地域の会 質問・意見書

東京電力

質問1 6号機大物搬入建屋の基礎杭の損傷について

資料;平成19年11月7日「柏崎刈羽原子力発電所の新潟県中越沖地震を踏まえた地質・地盤調査計画及び現在の状況について」P21 建屋レベル変動図(5-7号機側) 暫定版より

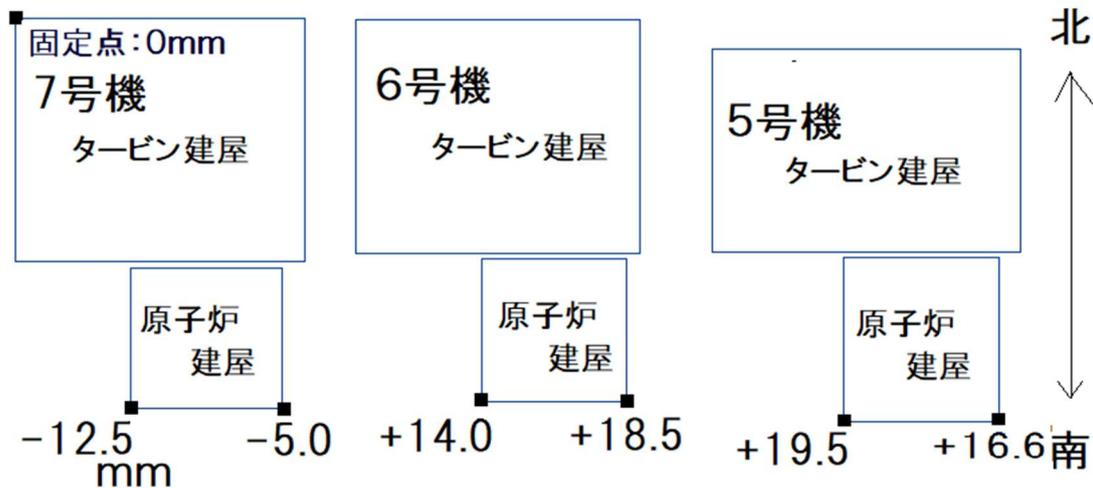
- (1) 鉄筋が切れたり、曲がったりしていましたが、側面が滑らかで膨らむような現象はなかったのでしょうか。
- (2) 同じく鉄筋の状況から杭の上面に割れや膨らむということはなかったのでしょうか。
- (3) 6号機には、V系断層とF系断層が交差していますが、それぞれの断層にずれはなかったのでしょうか。
- (4) 中越沖地震の際、各建屋レベルの変動が記録されています。大物搬入口に近い原子炉建屋南辺の東西角の変動を見ると7号機は沈降し、6、5号機は隆起しています。杭の損傷は、地震の上下動によるのではないのでしょうか。調査中とは思いますが、検討していますか。
